# Granskningsutlåtande 1

Detaljplan för

Flora 5

Liljeholmen, Jönköpings kommun

### Kommentar till avsnitt 7. Förslag till ändringar i den föreslagna detaljplanen

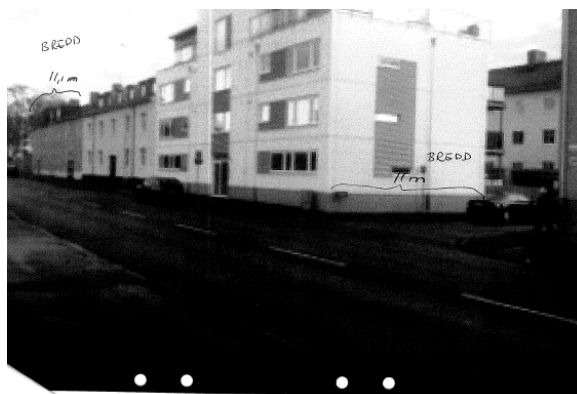
Mitt förslag innebär att det av ovan angivna skäl ska gälla ett fortsatt byggnadsförbud såväl över som under markplanet på ett minst 4 m brett område i Flora 5:s södra del. Förslaget har refererats av planarkitekten men inte kommenterats. Planförfattaren verkar vara mycket mån om att Göran Pettersson ska kunna genomföra sina ursprungliga byggplaner. Detta är ju också syftet med den nya detaljplanen enligt den ansökan som han författade två dagar efter att länsstyrelsen upphävt det av kommunen på felaktiga grunder beviljade bygglov.

Det förhållandet att komplementbyggnadernas högsta tillåtna höjd har sänkts till 3 m och garageplatåns högsta tillåtna höjd över Flora 4:s markplan har sänkts från 1,5 m till 1,0 m ändrar inte någon av de invändningar mot den hänsynslösa exploatering av Flora 5 som Göran Pettersson vill genomföra. Kommunens ändringar i den föreslagna detaljplanen innebär att Göran Pettersson fortfarande kan genomföra sina ursprungliga byggplaner och enligt texten längst ner på s. 2 i planbeskrivningen är det just det som är syftet med den nya detaljplanen. Möjligen kan han inte bygga sitt soprum in på Bomgatan 2 A-B men byggnadsnämnden kan säkert ge honom dispens till det också genom att kalla det för "en mindre avvikelse". Det har kommunen som bekant inte haft några problem med i tidigare beslut (jfr tidigare bygglov som upphävdes av länsstyrelsen just på grund av att bebyggelse på prickad mark inte kan anses vara en "mindre avvikelse").

I granskningsförslag 1 har ett 3 meter brett område i Flora 5's södra del föresetts med prickmark som innebär att byggnad ej får uppföras över mark, men tillåter att ett underjordiskt garage får upprättas. Detta område har införts på plankartan efter samrådstiden, för att styra lokaliseringen av den tänkta garagedriften och möjliggöra till passage i det fall att ett avtalsservitut bildas i Flora 5's södra del. Nockhöjden på det planterbara bjälklaget har sänkts från +92,0 m.ö.h till +91,5 m.ö.h, vilket innebär att det planterbara bjälklaget begränsas ytterligare i höjd. Komplementbyggnadernas tillåtna byggnadshöjd är ändrad från 4,5 meter till 3 meter. I granskningsförslag 2 är prickmarken avgränsad till 1,5 meter och följs sedan i norr av en 1,5 meter bred remsa korsmark som får bebyggas med komplementbyggnader (maximal byggnadshöjd 3 meter), avsedda för cykelförråd och avfallshantering. I granskning 2 tillåter inte ovannämnda korsmark och prickmark underjordiskt garage.

I planbeskrivningen har ett avsnitt, benämnt "Bostadsgården som tillhör Flora 5" lagts till, vilken beskriver hur bostadsgården och då även Flora 4 påverkas. Detaljplanen berör endast fastigheten Flora 5 och grävning etc. skall ske på den egna fastigheten. Flora 5 måste ha ett godkännande från Flora 4 om intrång skall göras på Flora 4.
